Bakgrunn for vedtak om godkjenning av
detaljplan

Herum transformatorstasjon

Bamble kommune i Telemark fylke

202410249-25

Figur 3: Utklipp av detaljplankartet som viser det planlagte permanente riggområdet R1. Kilde: Lede, 2024

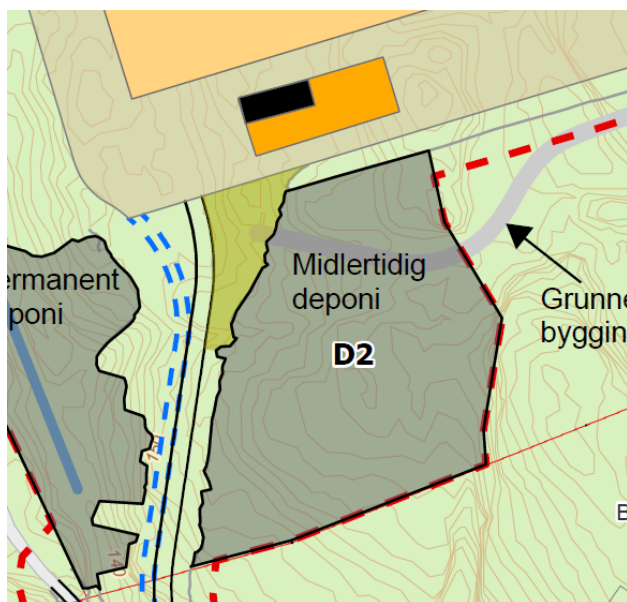
Tidligere planlagte riggplass R9 har vist seg lite egnet som riggplass og Lede søker om en ny riggplass (R1) øst for Statnetts Bamble transformatorstasjon. Arealet er markert med skravur under, og befinner seg i skog, er flatt og inne på Statnetts eiendom. Statnett har godkjent etablering av riggplassen. Detaljplanen beskriver at riggplassen (R1) vil ha en størrelse på ca. 6000 m² og skal brukes til brakkerigg, parkering og lagring av materiell.

Lede har i møte med NVE den 21. mars 2025 forklart at riggplassen ønskes benyttet i forbindelse med bygging av kommende prosjekter, der det kun er ledningen Herum-Asdal som er konsesjonssøkt per dags dato. Øvrige prosjekter ligger lengre frem i tid.

NVE understreker at vi ikke kan godkjenne riggplassen som permanent arealbruk begrunnet i prosjekter som enda ikke er konsesjonssøkt, eller er til behandling. Vi vurderer derfor at Lede AS skal tilbakeføre riggplass R1 tilbake til naturlig tilstand etter endt anleggsarbeid. Samtidig ser vi at det kan være hensiktsmessig å benytte arealet når ledningen Herum-Asdal skal bygges, for å redusere behovet for å ta i bruk ytterligere nytt areal. Vi viser til at detaljplanen for Herum transformatorstasjon er godkjent med følgende standardvilkår:

NVE konstaterer at arealet som er satt av til riggplass R1 er stort, og vi legger til grunn at Lede ikke opparbeider mer areal enn det dere har behov for når dere nå skal bygge Herum transformatorstasjon.

Dere skal foreta en forsvarlig opprydding og istandsetting av anleggsområdene innen to år etter at anlegget er satt i drift.

I henhold til fremdriftsplan for ledningen Herum-Asdal, gir vilkåret over tilstrekkelig rom for at riggplassen kan bli liggende inntil det antakelig foreligger en konsesjon med krav om detaljplan for den nye ledningen mellom Herum og Asdal. Dersom arealet ønskes gjenbrukt for bygging av ledningen, minner vi om at dere skal avklare slike endringer av detaljplanen med NVE.

Figur 4: Utklipp av detaljplankartet som viser det planlagte midlertidige masselageret D2. Kilde: Lede, 2024

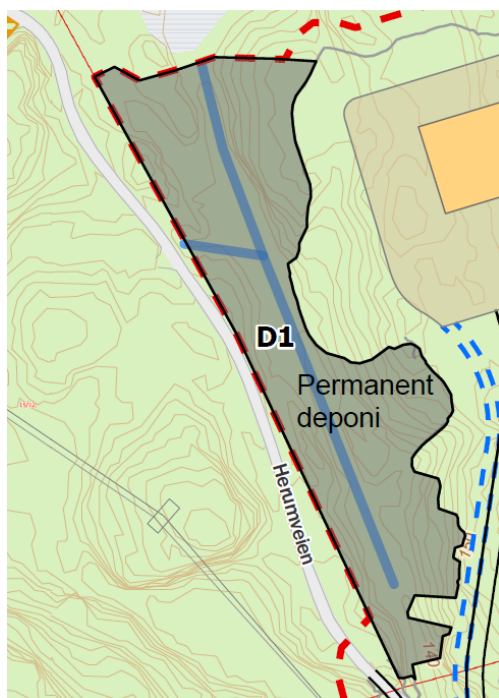
Lede søker om at et areal på ca. 200 m² utenfor stasjonsområdet brukes til permanent parkeringsplass/snuplass. Arealet er markert i gult under. Endringen berører kun Ledes egen eiendom.

Etter NVEs vurdering vil de omsøkte endringene knyttet til bredde på adkomstvei og etablering av parkeringsplass/snuplass ha små virkninger for allmenne interesser og miljø.

Vi vil imidlertid bemerke at etablering og oppgradering av vei og areal til parkeringsplass i mange tilfeller er omfattende terrenginngrep, og at det er avgjørende at både linjeføringen i terrenget og selve anleggsarbeidet utføres riktig. For utforming, arrondering og

Figur 6: Detaljplankart over stasjonsområdet og tilhørende hjelpeanlegg. Kilde: Lede, 2024

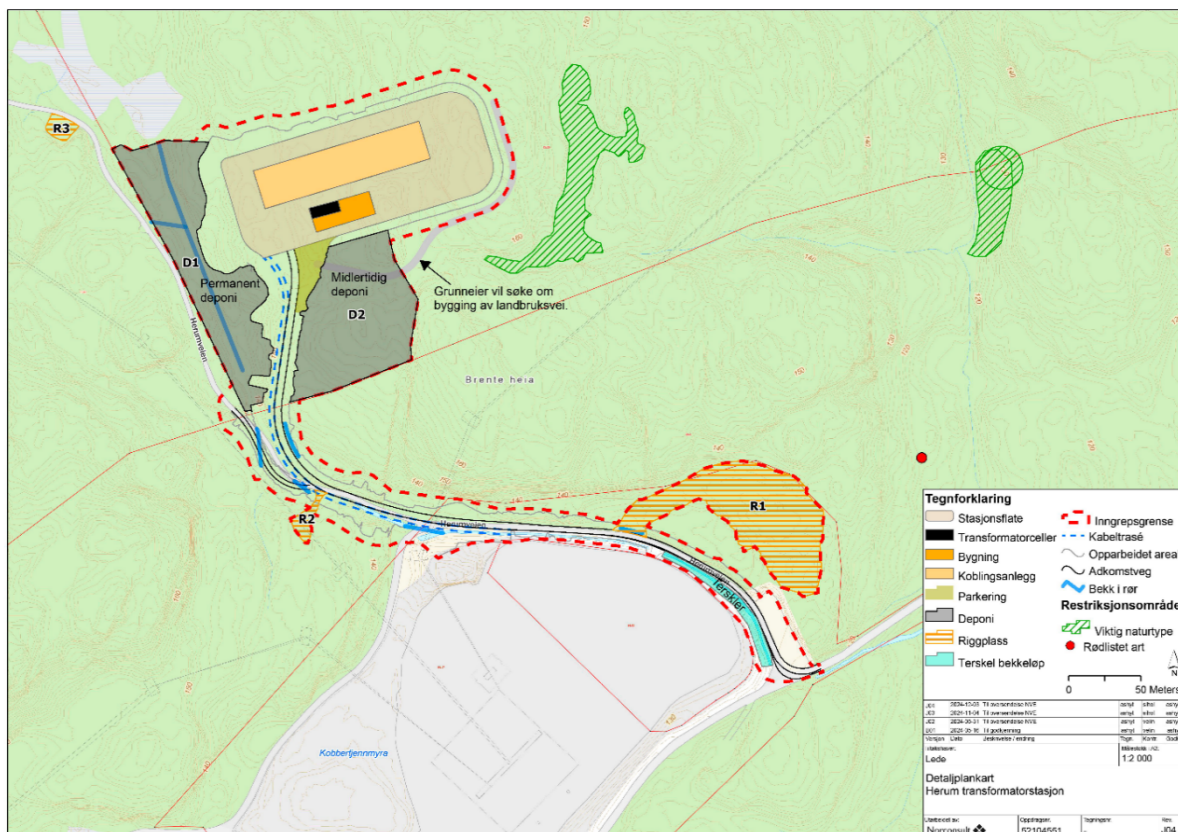
Lede skriver i detaljplanens kapittel 6.6. at istandsetting og arrondering skal følge prinsippene i NVE sin veileder for terrengbehandling. Videre står det at prinsippet om naturlig revegetering gjelder, med mindre det vurderes formålstjenlig å så, for eksempel ved fare for erosjon. Dere skriver også at sprengstein over knyttenevestørrelse som blir liggende i terrenget i størst mulig grad skal samles inn.

Når det gjelder tilsåing, understreker vi at naturlig revegetering er utgangspunktet for alt istandsettingsarbeid. NVE erfarer likevel at det i noen tilfeller blir nødvendig å så, som følge av problemstillinger knyttet til erosjon og avrenning. Dersom dere vurderer at tilsåing blir aktuelt, skal dere søke NVE om dette. NVE må godkjenne eventuell bruk av tilsåing, og stedegne frøblandinger skal i så fall benyttes.

Sprengsteinsøl i terrenget skal ikke forekomme. For å redusere risikoen for sprengsteinssøl anbefaler vi dere å bruke matter ved sprenging. Sprengsteinssøl utenfor rekkevidden til gravemaskinen eller kranen skal også ryddes. Ryddingen skal gjennomføres på en slik

måte at arbeidet i seg selv ikke setter varige spor i terrenget. NVE setter vilkår om at sprengsteinssølv i terrenget skal ryddes opp.
